電 気 設 備 維 持 規 格

(2011年11月15日追補)

この追補は、平成22年7月15日に改定された“電気設備維持規格”2010年版の追補である。したがって、今後、**JPI-8S-4-2010**とは、この追補も含むものとする。

電 気 設 備 維 持 規 格

図 4.1.1 異常発見時の措置フロー (参考)

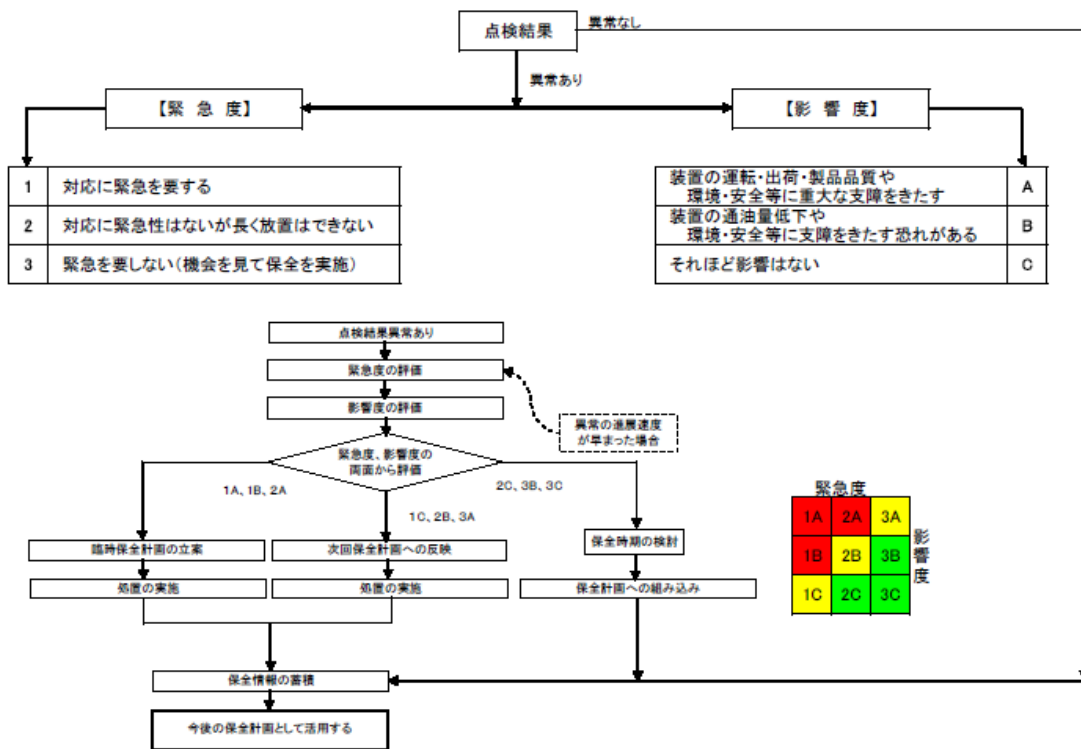
34.1 一般事項 電気設備はいろいろな部品の集合体で構成されたものが多い。一部が機能不全になった場合でも装置への影響度から運転を停止できないあるいは運転を停止したとしてもごく短時間しか許されない重要な設備が多い。したがって、運転中及び運転停止時に現場で行われる電気設備の補修工事は次回検査時までの設備の信頼性を確保し、事故の未然防止を図るため、適切な方法で施工しなければならない。また、点検により異常を発見し補修の必要を認めた場合、劣化の傾向が顕著に現れた場合においては、状況、範囲などを確認し、適切な対策を検討する。~~その内容、緊急度に応じた措置を行なう。~~ 参考に図 4.1.1 に措置フローを示す。

図2.1.2 平均重合度と加熱日数との関係^[1]

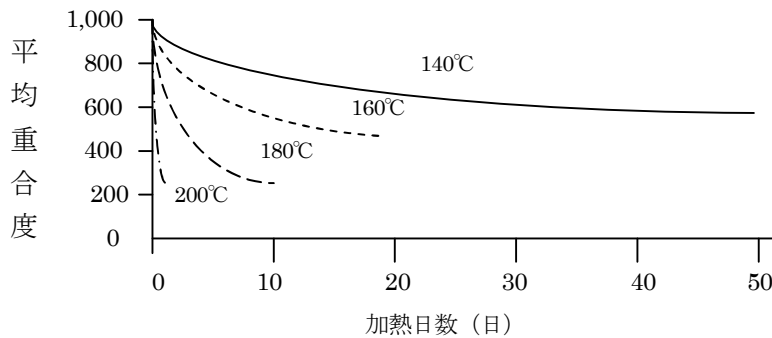
下線部 修正

備考 この図は、電気協共同研究会第54号(その1)(油入変圧器の保守管理)による。

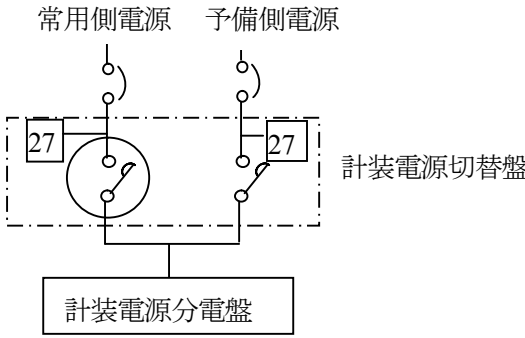
| 【参考】 低圧電磁接触器開放事例 (2010年)】 | |
| 事 例 | 電解コンデンサ寿命による低圧電磁接触器開放 |
| 概 要 | 計装電源常用・予備用(2系統)切替盤の電源切替用電磁接触器(常用側)が開放し、計装電源が停電した。 |
| 原 因 | 当該電磁接触器(設置から約16年使用)に搭載されている電子ユニット内の電解コンデンサが劣化し、誤動作(開放)した。 [参考に、メーカー情報では、電子ユニットを搭載している電磁接触器の寿命は、電解コンデンサの寿命により約10年～15年であった。] |
| 対 策 | 当該電磁接触器を交換して復旧した。 電解コンデンサを使用した電子ユニットが搭載されている電磁接触器は、メーカーからの情報や使用実績・重要度等を考慮し、計画した交換周期で取替を実施する。 |

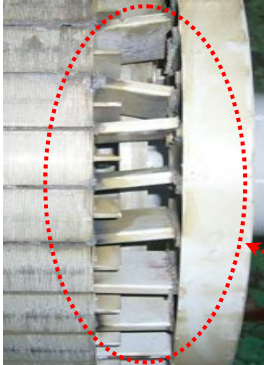
下線部 追記

2.4 回転子の劣化 かご形回転子は機械的なストレスにより鉄心や回転子バー・短絡環の緩み、多頻度始動停止が行われる場合には回転子バーの折損などが生じる可能性がある。また、同期電動機の場合には、回転子巻線に固定子巻線と同様の楔の緩み、絶縁材の摩耗などが生じる。場合によっては軸の曲がりなども生じる。

(事例 1) 折損数が多い時の電流スペクトル

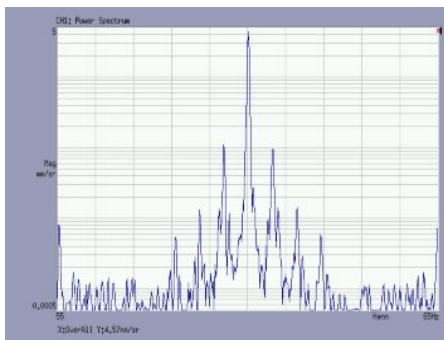
下線部 追記

3.5 回転子診断 回転子の劣化診断は、運転中の電流波形を周波数解析することにより、回転子バーの折損、回転子の偏心などの状態を推定するものである。

破損すると側帯波が大きくなる。
